DODATEK Č. 4 KE SMLouvĚ O DíLO „PARKOVACÍ DŮM POLNÍ“

spolu uzavírají tento Dodatek č. 4 (dále jen „Dodatek“) ke smlouvě o dílo na Parkovací dům Polní, č. smlouvy objednatele: 20000191, č. smlouvy zhotovitele: DZ 20010089/Mi, ve znění předcházejících dodatků (dále jen „SoD“), která byla výše uvedenými smluvními stranami uzavřena dne 5. 5. 2020 dle zákona č. 89/2012 Sb., občanský zákoník, v platném znění.

Parkovací dům Polní – Rekapitulace ZBV dodatek k SoD č.4

PŪDORYS 1.NP

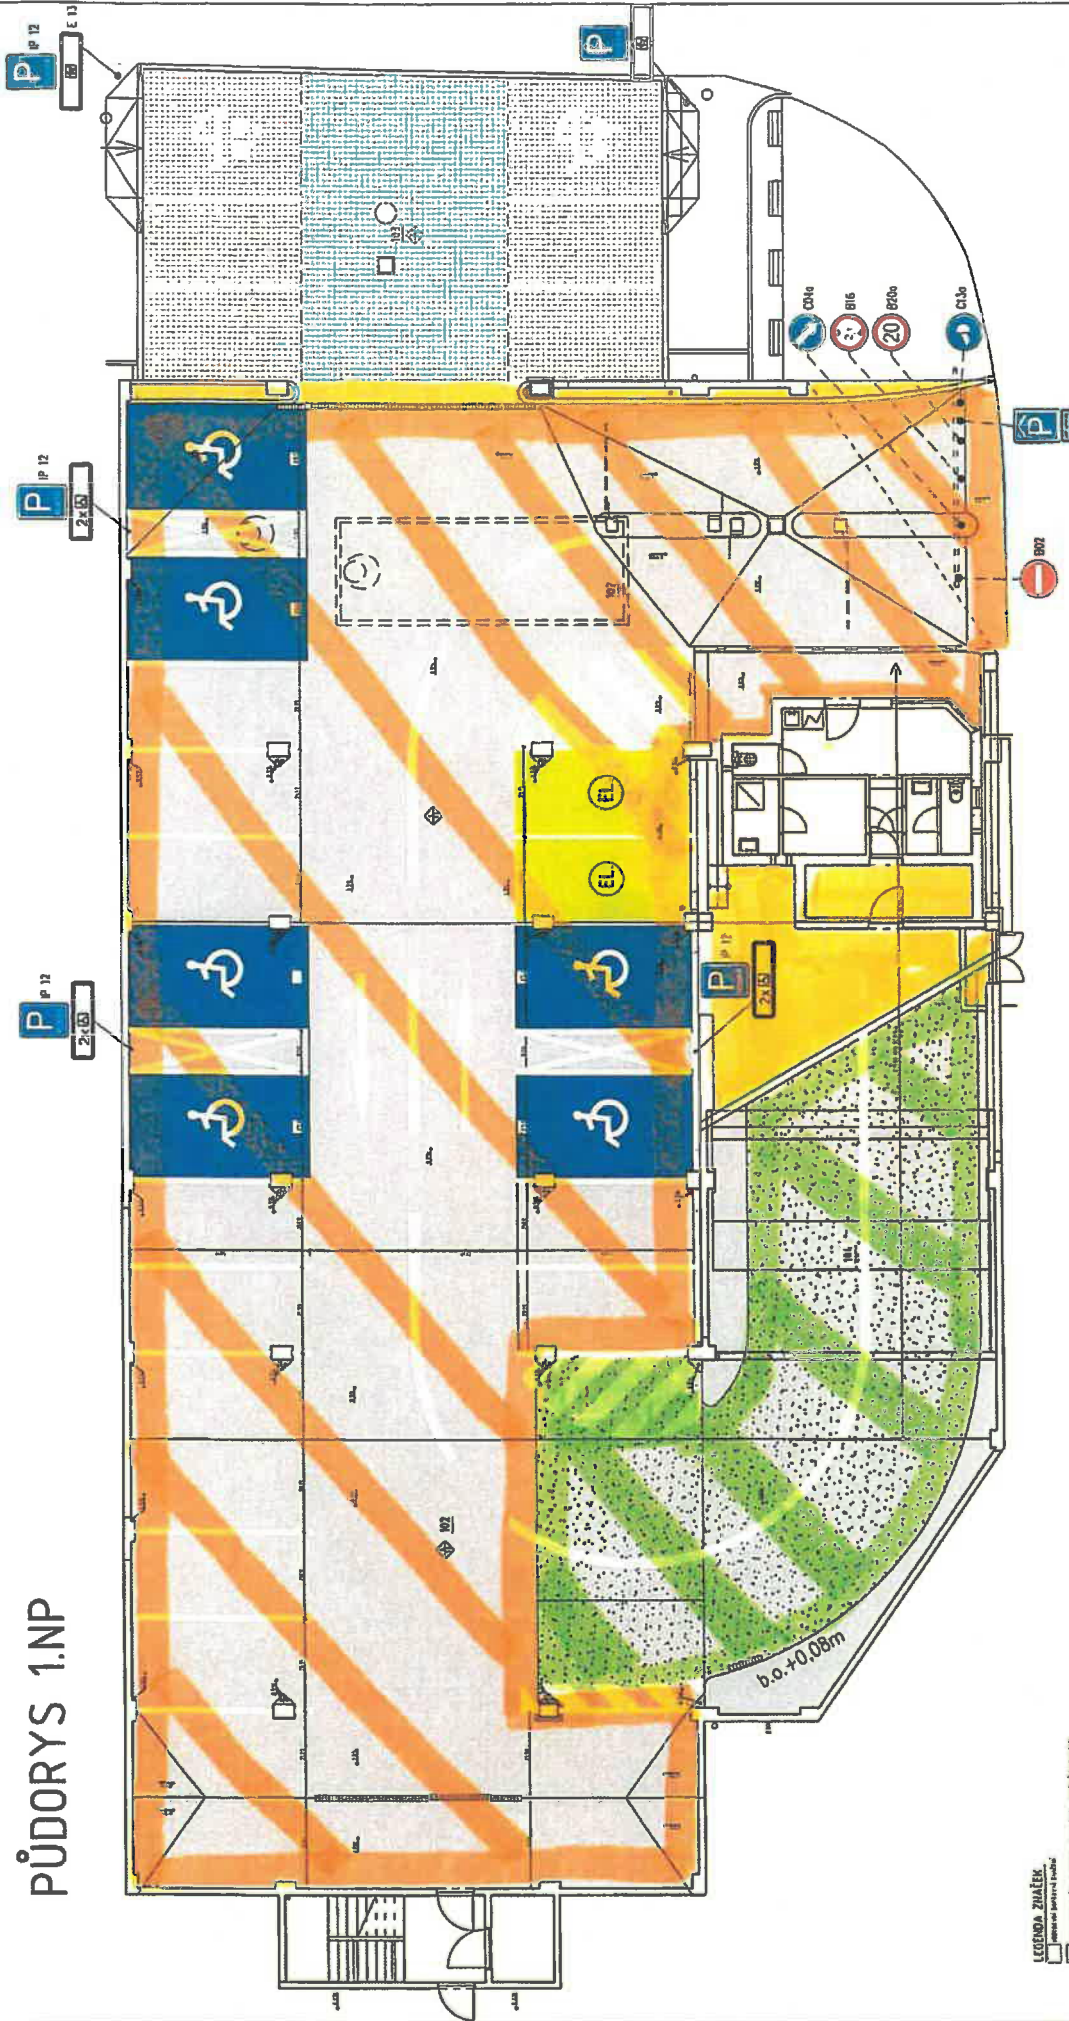
Změnový list č. 20 řeší narovnání výkazu výměr podlahových stěrek. Ve VV jsou chybně spočtené plochy jednotlivých druhů stěrek, který tenhle ZL narovnáva. VV podlahových stěrek jsou spočteny dle výkresů dopravního značení.

RAMPA PRO BEZBARIÉROVÝ PŘÍSTUP K POKLADNĚ

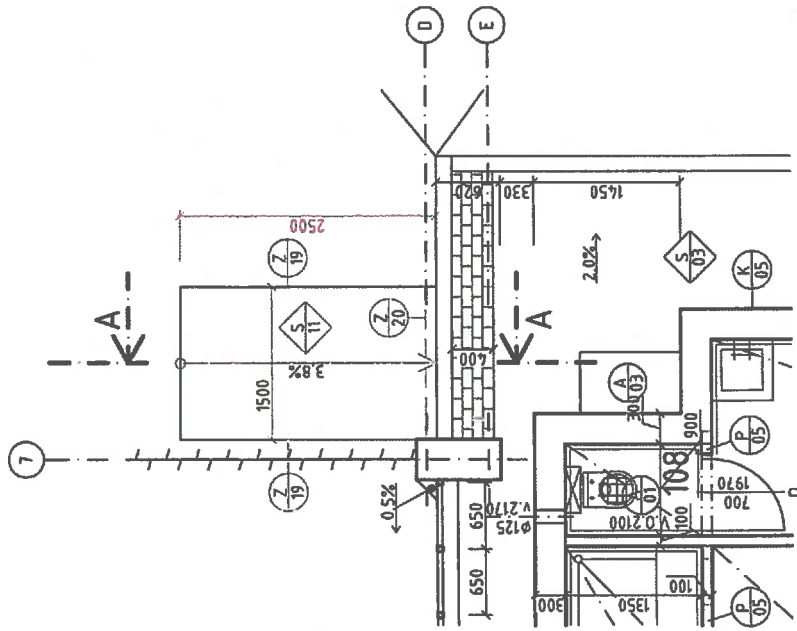
V PD nebyla řešena rampa pro bezbariérový přístup k pokladně, byla provedena revize PD, a tento ZL vyčísluje tuto revizi.

- VYROVNÁVACÍ RAMPA BUDE PROVEDENA Z POLYMERBETONU PLNĚHO TŘÍDĚNÝM PŘÍRODNÍM KAMENIVEM. VZHLEDEM K MINIMÁLNÍ TLOUŠŤCE NA ZAČÁTKU SPÁDU DOPORUČUJI ZANITOST 2 mm, PŘÍPADNĚ APLIKOVAT VE DVOU VRSTVÁCH S PLNIVEM 8 mm A 2 mm.
- PODKLAD POD POLYMERBETON BUDE OČIŠTĚN A NAPENETROVÁN DLE TP VÝROBCE.
- DO PROSTORU RAMPY SE OSADÍ BOČNICE Z NEREZOVÉHO PLECHU TL. 2 mm A PRŮTOKOVÝ KANÁLEK Z NEREZU 100x50x5 mm.
- APLIKACE MATERIÁLŮ SE PROVEDE DLE TP VÝROBCE. NA DOKONČENOU RAMPU SE PROVEDE DVOUVRSTVÝ PODLAHOVÝ NÁTĚROVÝ SYSTÉM SE ZDRSNĚNÝM POVRCHEM DLE PD. PŘED ZAŘÁZENÍM PRACÍ JE NUTNÉ OVĚŘIT KOMPATIBILITU POLYMERBETONU A NÁTĚROVÉHO SYSTÉMU.

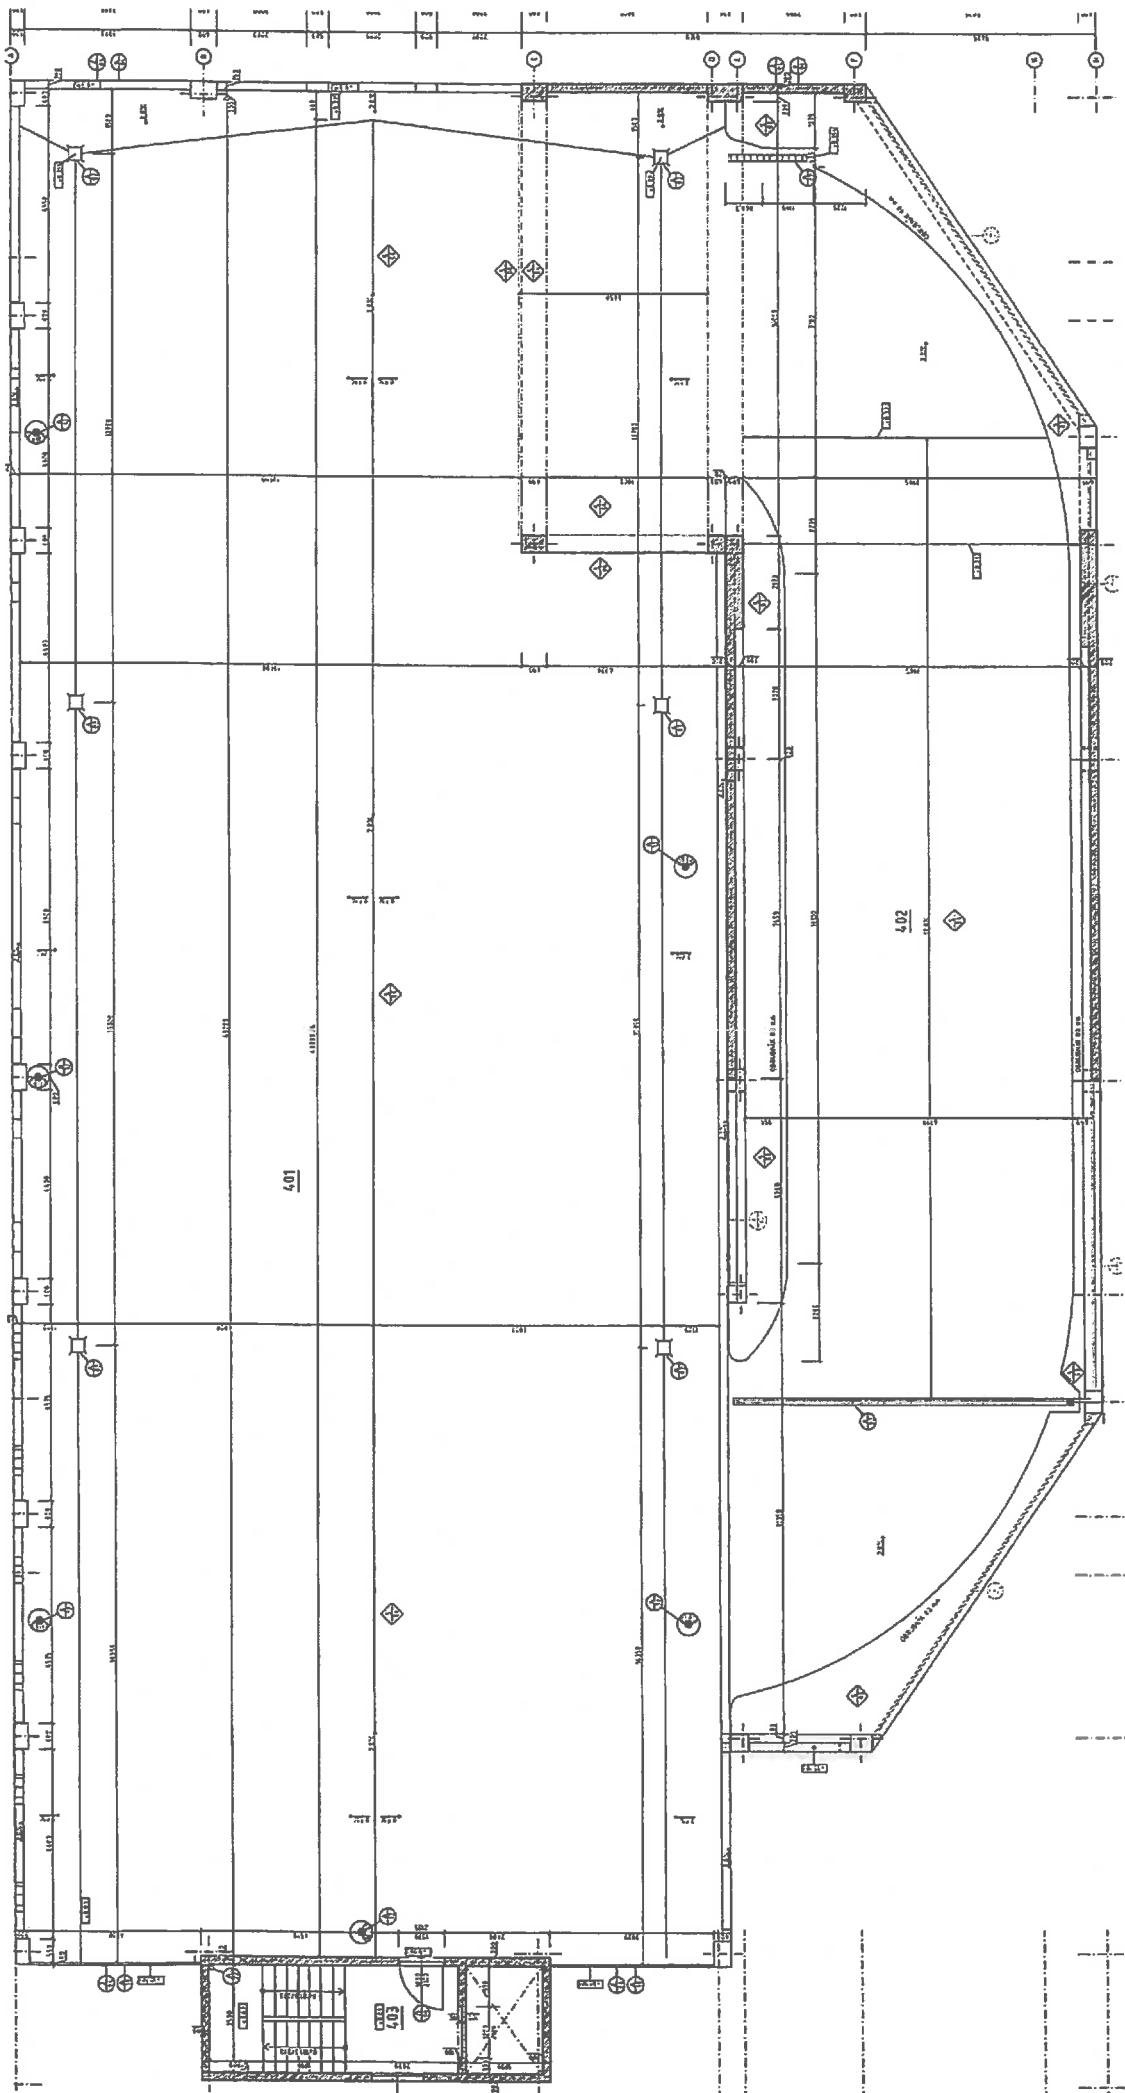
ZL řeší doplnění a úpravu provedeného střešního žlabu v ose „2“ z půlkulatého RŠ 330 na hranatý RŠ 500 a svodu $\varnothing 100$ mm na svod $\varnothing 150$ mm.
